[改善箇所説明図]

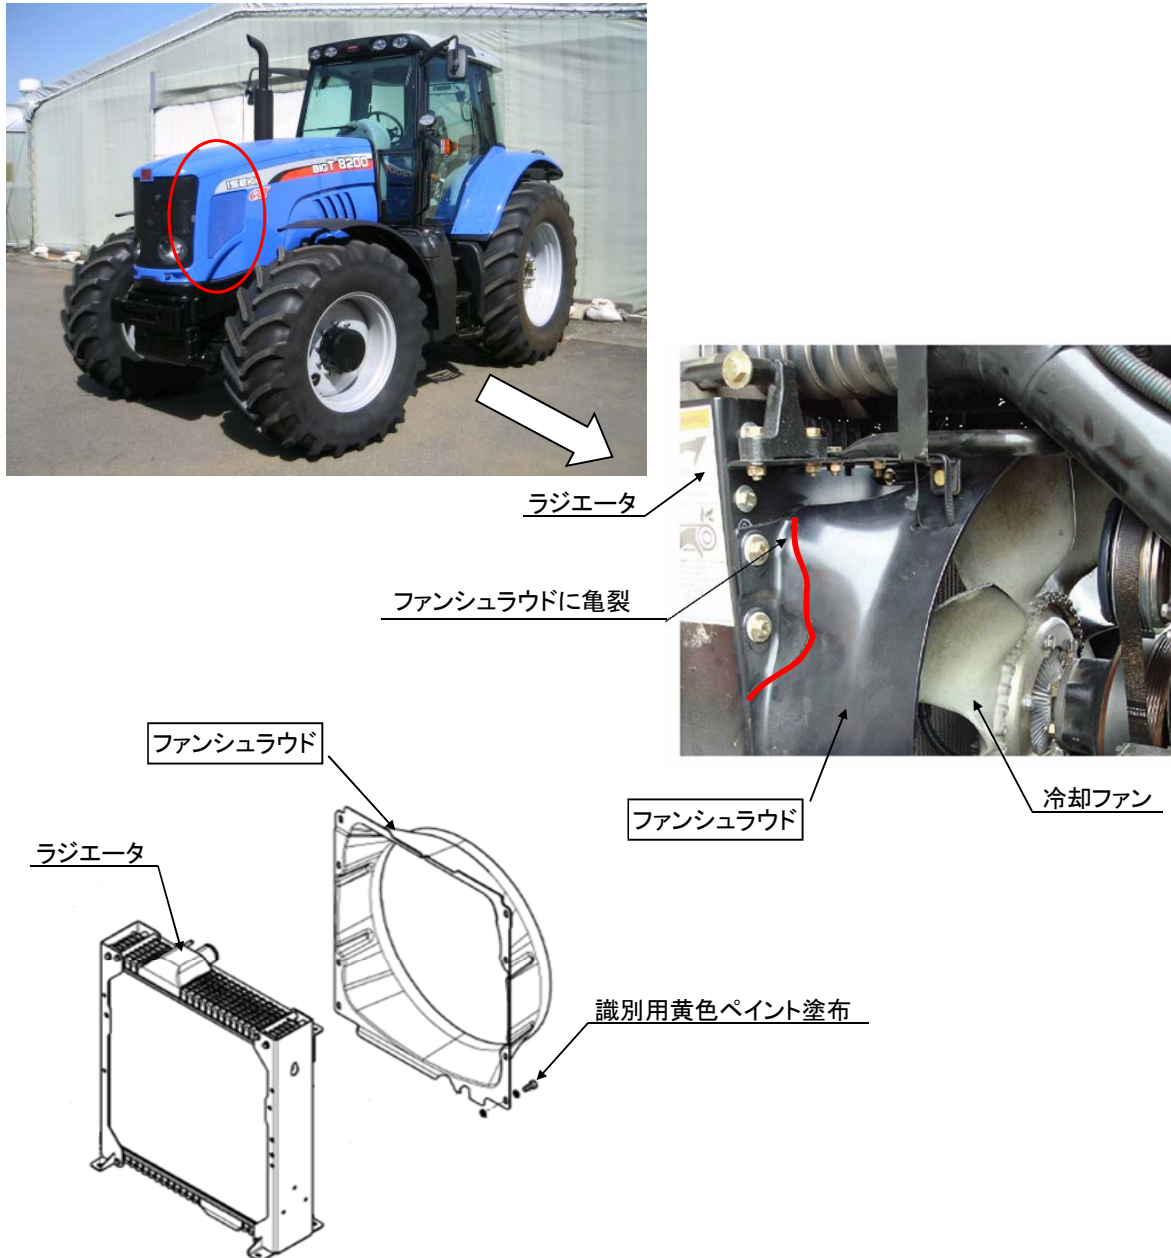
不具合発生箇所

ラジエーターに備えるファンシュラウド（ファンの囲い）の強度が不足しているため、エンジンの振動・冷却ファンの風圧により発生する応力により当該部品が破損する。そのため、そのまま使用を続けるとファンシュラウドの破損片によりラジエーターが損傷し冷却水が著しく漏れ、最悪の場合、エンジンがオーバーヒートに至るおそれがある。

全車両、対策品のファンシュラウドと交換する。

ファンシュラウドの左下部のボルト頭部に黄色ペイントを塗布する。
